CM1860/CM1860 UV

Συμπληρωματικό φύλλο στο εγχειρίδιο Οδηγιών χρήσης CM1860/CM1860 UV 1v6 Αναθ. I
Ελληνικά

1. Συμπληρωματικό φύλλο στο εγχειρίδιο Οδηγιών χρήσης CM1860/CM1860 UV 1v6 Αναθ. Ι

Πρόσθετη περιγραφή στο Κεφάλαιο 9.3.3 Αντικατάσταση του λαμπτήρα UVC

Εικ. 1

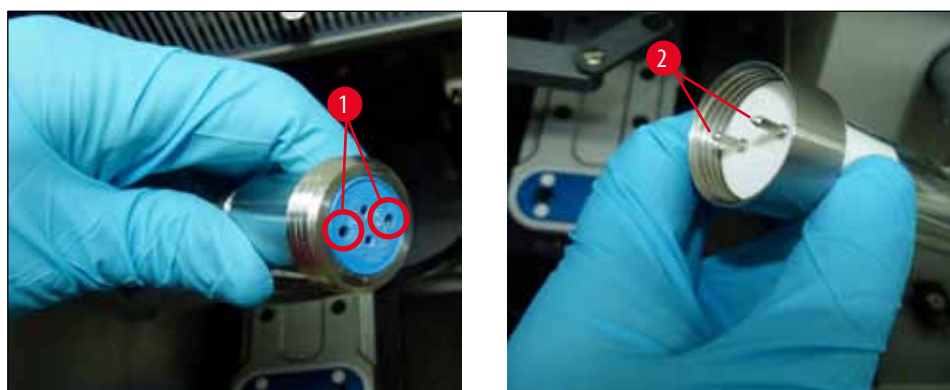
- ① Παραλλαγή 1: Εξάρτημα σύνδεσης με ένθετο 2 ακίδων (→ Εικ. 1-1), λαμπτήρας UVC 2 ακίδων (→ Εικ. 1-2)

Εικ. 2

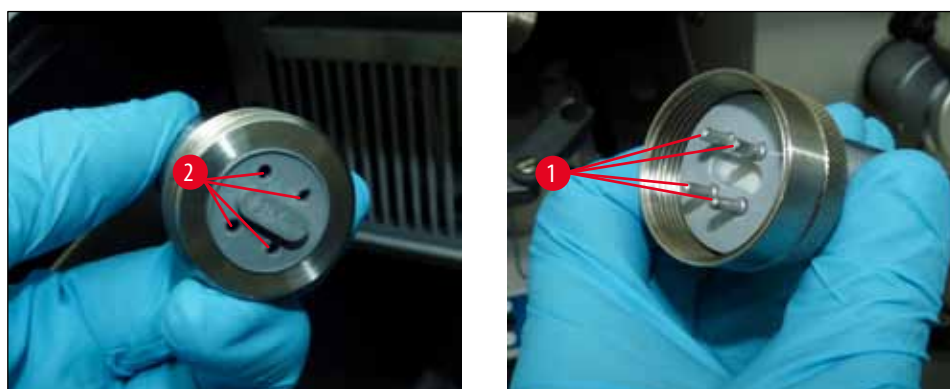
- ① Παραλλαγή 2: Εξάρτημα σύνδεσης με ένθετο 4 ακίδων (→ Εικ. 2-1), λαμπτήρας UVC 4 ακίδων (→ Εικ. 2-2)

Νέα εικ. 116a

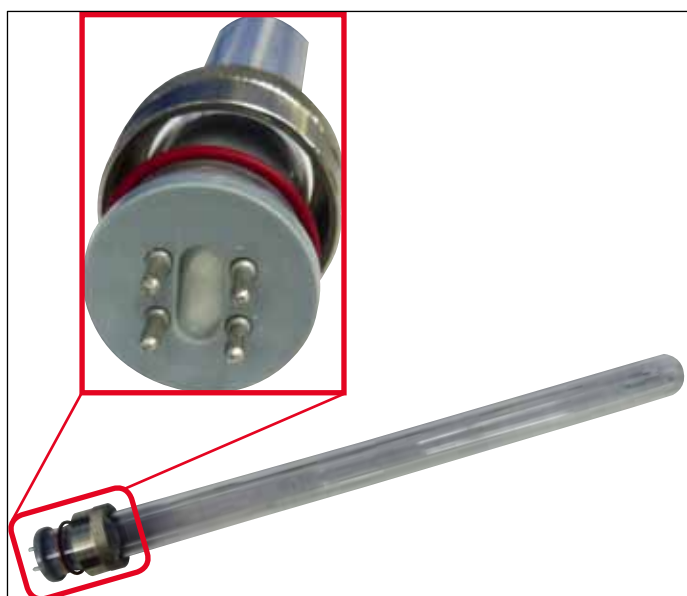
Λαμπτήρας UV φθορισμού – 4 ακίδων

14 0471 57384
